Dot. raportu o oddziaływaniu przedsięwzięcia na środowisko dla inwestycji pn.: „Budowa południowego wylotu z Warszawy drogi ekspresowej S-7 w kierunku Grójca”

Dotyczy; raportu o oddziaływaniu przedsięwzięcia na środowisko dla inwestycji pn.:
„Budowa południowego wylotu z Warszawy drogi ekspresowej S-7 w kierunku Grójca”.

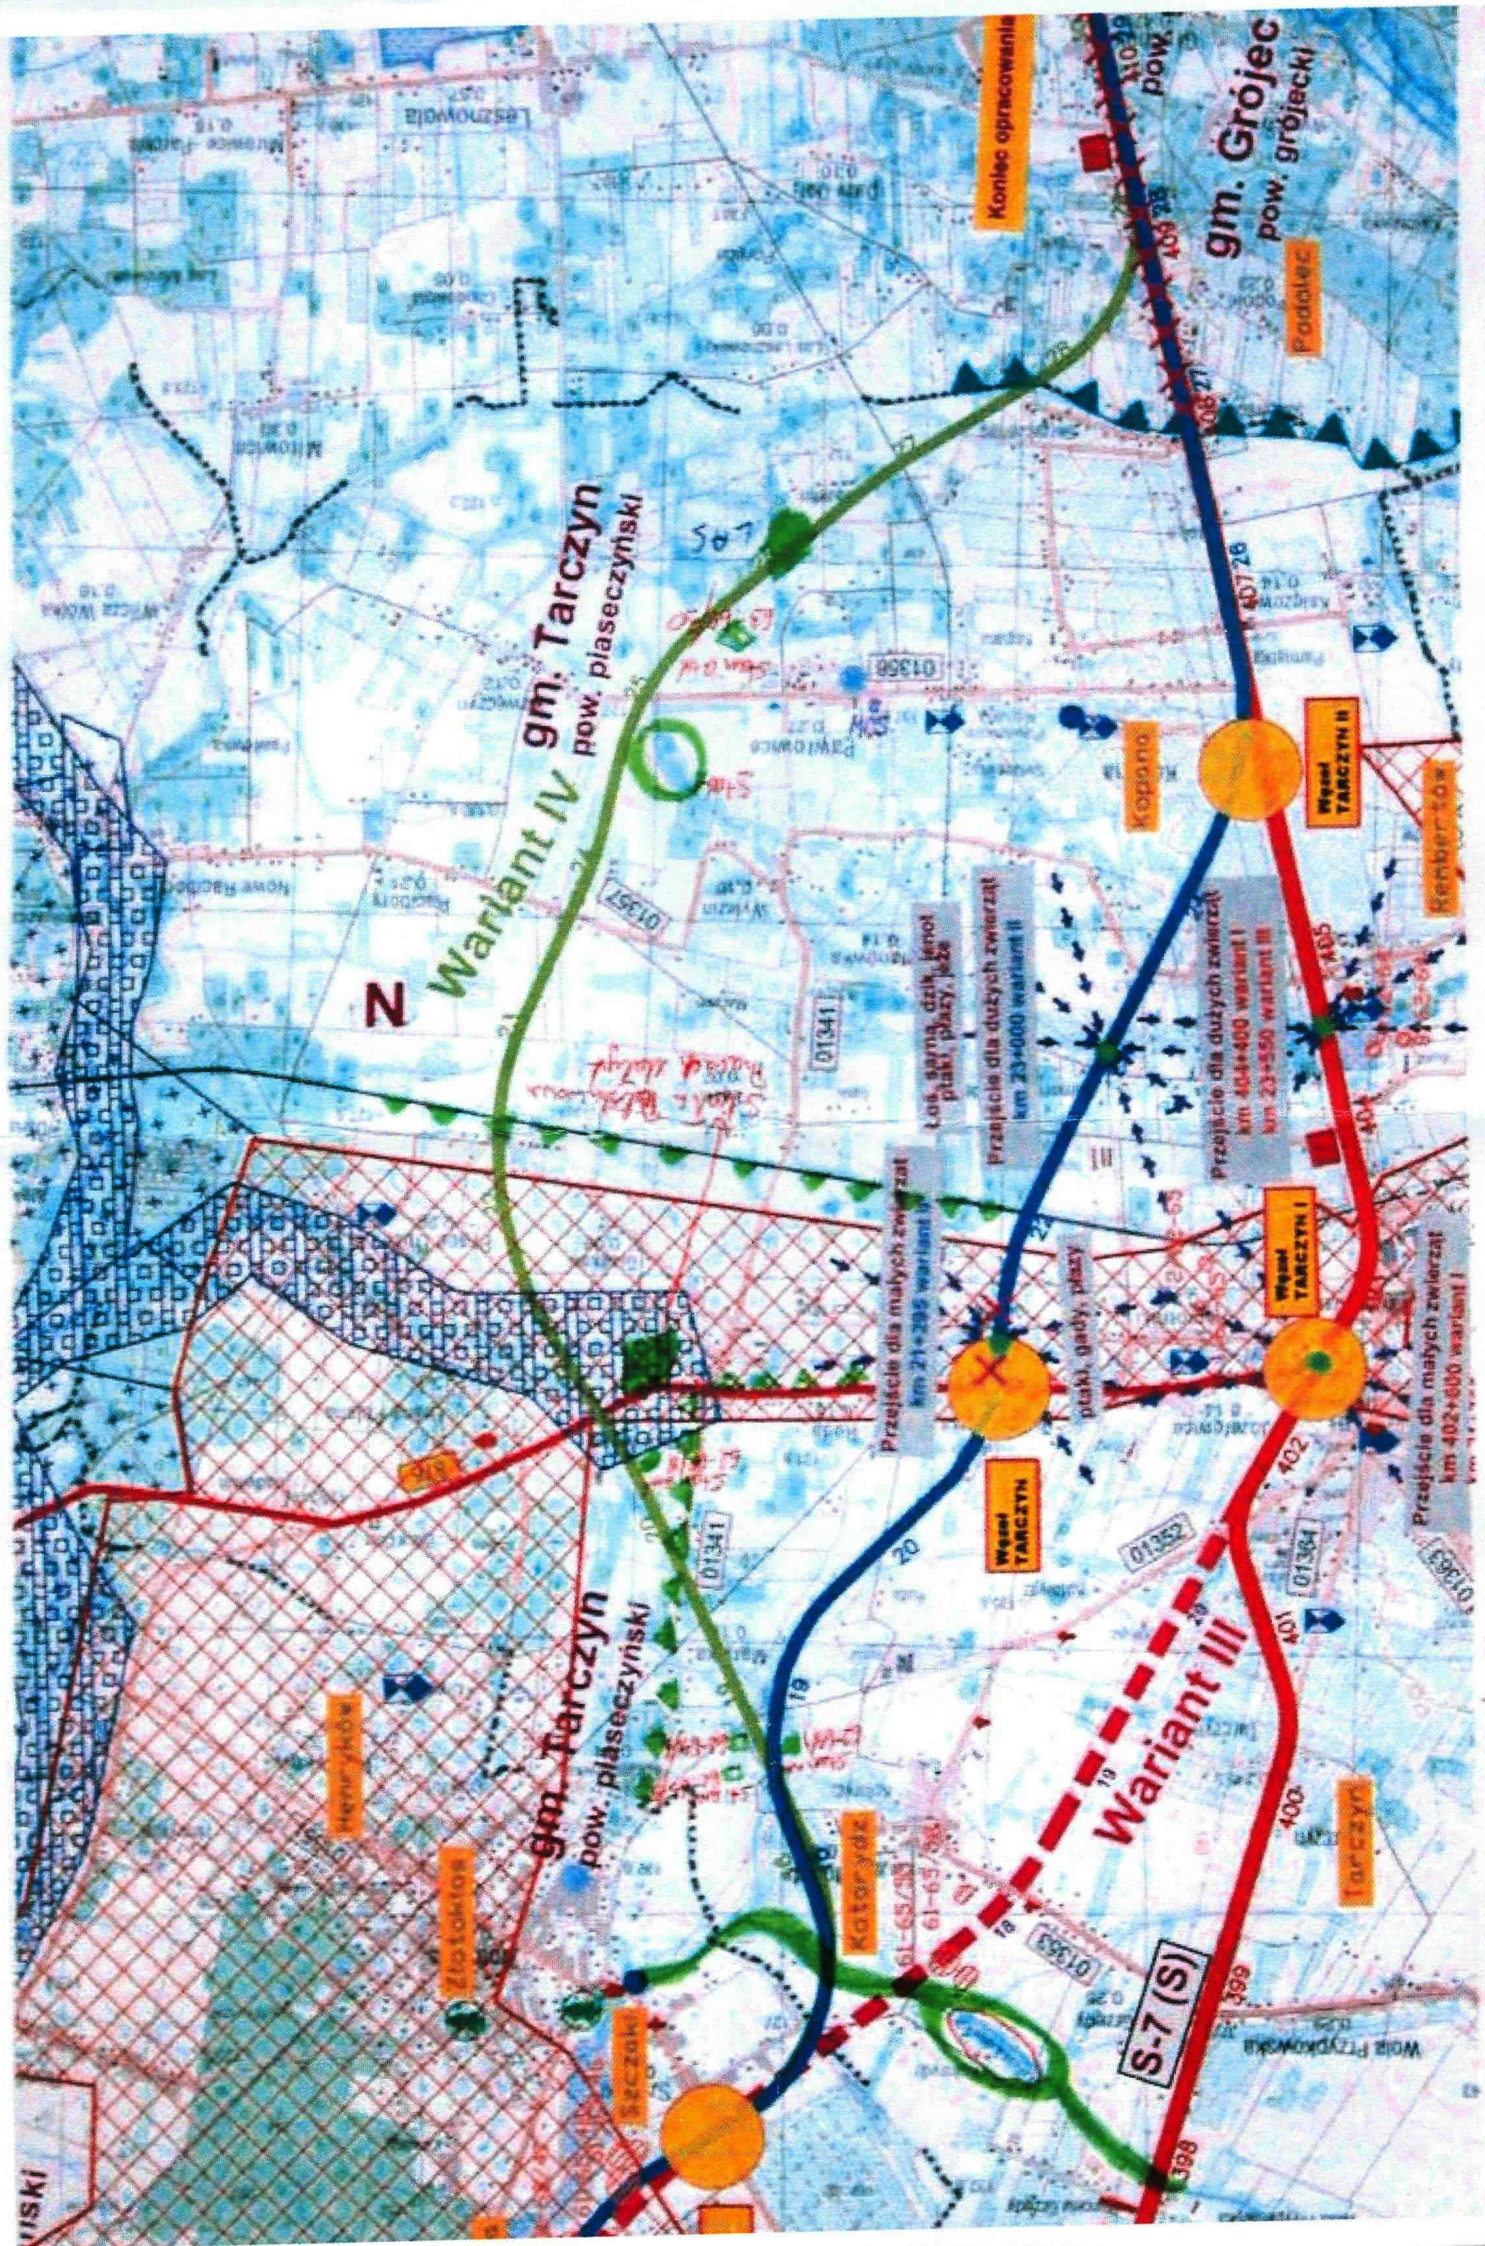
W odpowiedzi na Państwa pismo znak BKD 21/03/2008 uprzejmie informuję, że przedstawiony wariant IV przebiegający przez teren gminy Tarczyn nie koliduje z obszarami Natura 2000 oraz zlokalizowanymi na terenie gminy pomnikami przyrody.

Wariant ten jednak przechodzi przez tereny Warszawskiego Obszaru Chronionego Krajobrazu. W pobliżu tego wariantu znajdują się:

- zinventaryzowane stanowiska archeologiczne w m. Marylka, Prace Małe i Pawłowice
 - Szkoła Podstawowa w m. Prace Małe
 - rzeka Tarczynka, Głuskówka i Kraska oraz cieki i stawy w ich dorzeczu
 - tereny leśne m. Pawłowice
 - Stacja Uzdatniania Wody w m. Pawłowice
- zaznaczone na kopii przesłanej mapy.

W gminie Tarczyn dla przedstawionego obszaru brak informacji n/t miejsc występowania szczególnie cennych siedlisk przyrodniczych oraz szlaków migracyjnych zwierząt.

- 1/ mapa z lokalizacją stanowisk archeologicznych

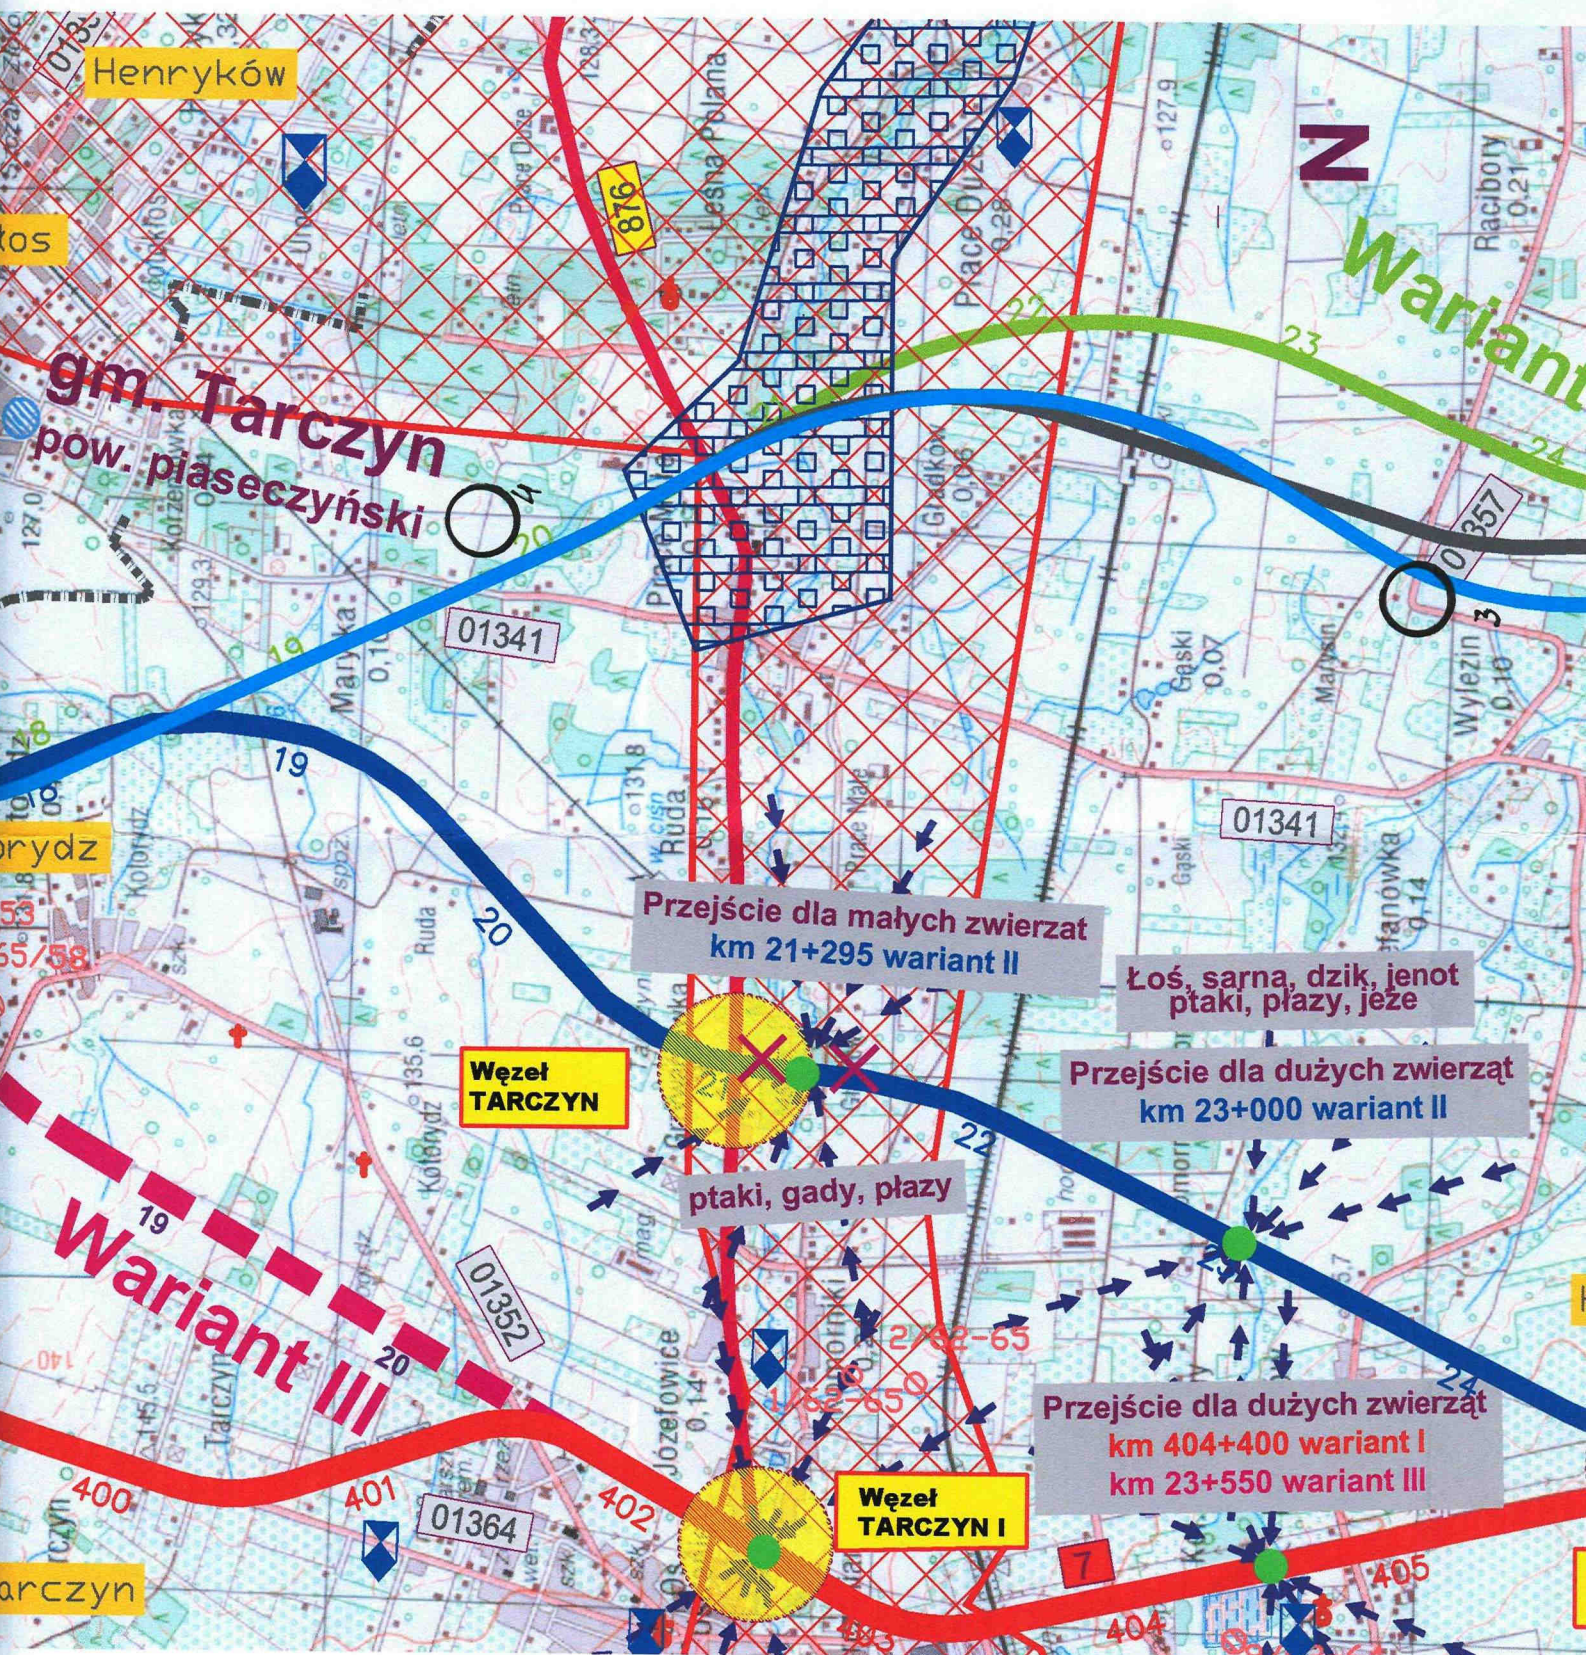
W odpowiedzi na pismo znak BKD 12/04/2008 z dn. 10.04.2008r - data wpływu do Delegatury Radom 11.04.2008r , informuję że na analizowanym terenie / wariant IVa /brak obiektów wpisanych do rejestru zabytków . W rejonie planowanej inwestycji rozpoznano dotychczas i zaewidencjonowano 4 stanowiska archeologiczne:

- 1/ AZP 63-65/37 – Pawłowice
- 2/ AZP 63-65/3 - Pawłowice
- 3/ AZP 63-65 / 32 Wylezin
- 4/ AZP 62-65 / 8 Prace Małe

- a/ wykonanie badań powierzchniowo – sondażowych przed prowadzeniem inwestycji
- b/ wytypowanie stanowisk bezpośrednio narażonych na zniszczenie przez inwestycję i przebadanie ich wykopaliskowo
- c/ w trakcie prowadzenia inwestycji należy teren poddać stałemu nadzorowi archeologicznemu w celu zadokumentowania reliktyw osadnictwa pradziejowego i wczesnohistorycznego , które nie zostało ujawnione w trakcie badań powierzchniowo – sondażowych.

- mapa z naniesionymi szlakami migracyjnymi zwierząt

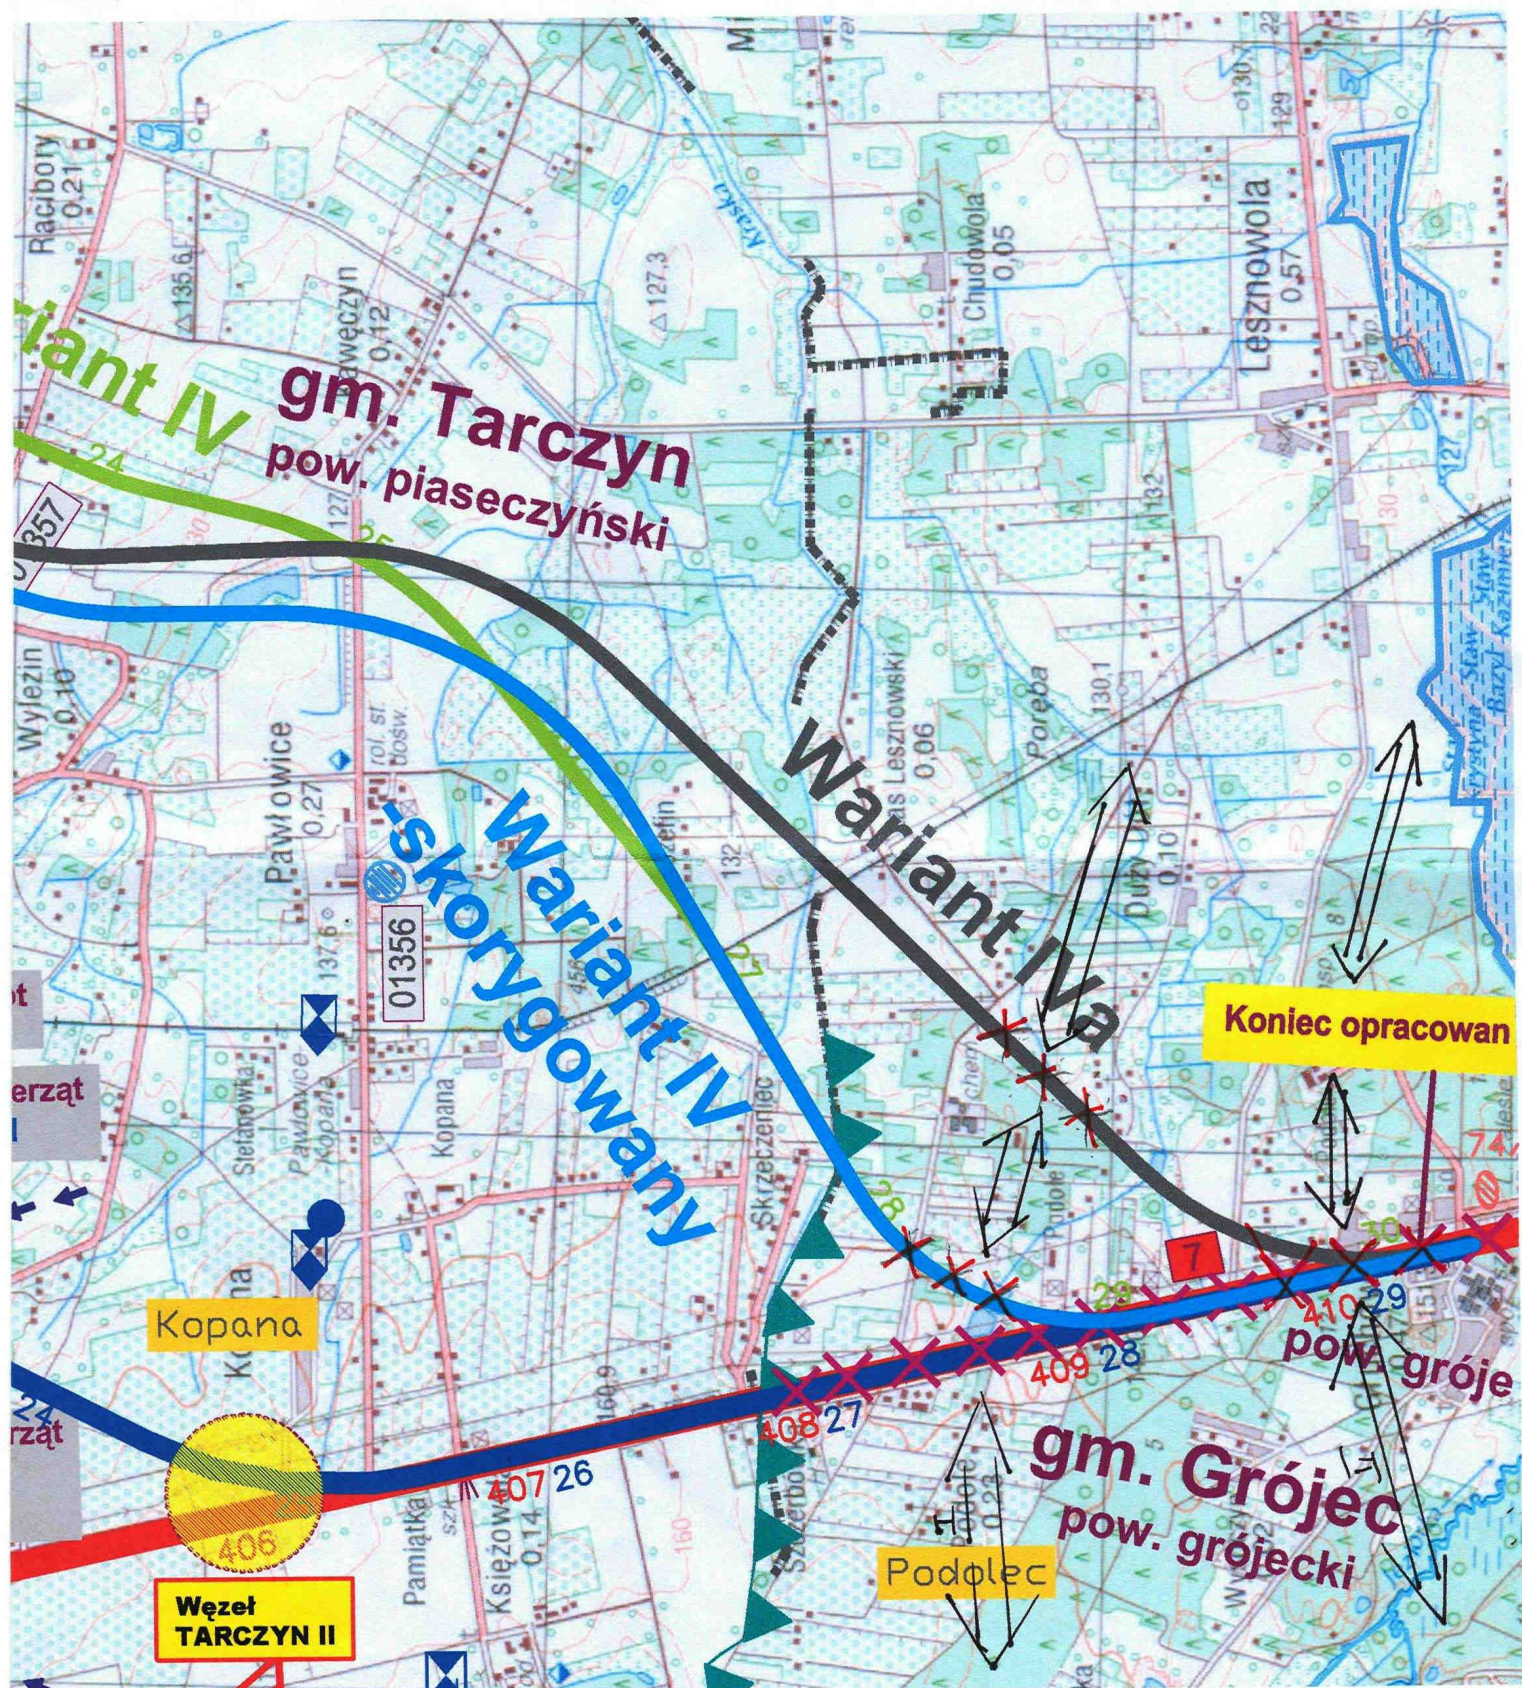
Po przeprowadzonych rozmowach z kołami łowieckimi, których obwody graniczą z drogą ekspresową S-7 oraz projektowanymi w/w wariantami dróg wynika, iż do największej liczby kolizji dochodzi na odcinku Głuchów - Podole .Odcinek ten stanowi jednocześnie szlak migracyjny dla dzików i saren .

Z obserwacji prowadzonych przez pracowników LP oraz myśliwych szczególną uwagę należy zwrócić na odcinek od rzeki Jeziórki w stronę Głuchowa oraz na odcinek Podole -Szczerbówka, ponieważ pierwszy z nich stanowi szlak migracyjny dzików a także łosi, zaś drugi dzików i saren. W związku tym na tych odcinkach proponujemy lokalizację przejść dla zwierzyny grubej.

- X → proponowana lokalizacja przejść dla zwierząt

- <=> I - szlak migracyjny: sarna, dzik
- II - szlak migracyjny: sarna, łos
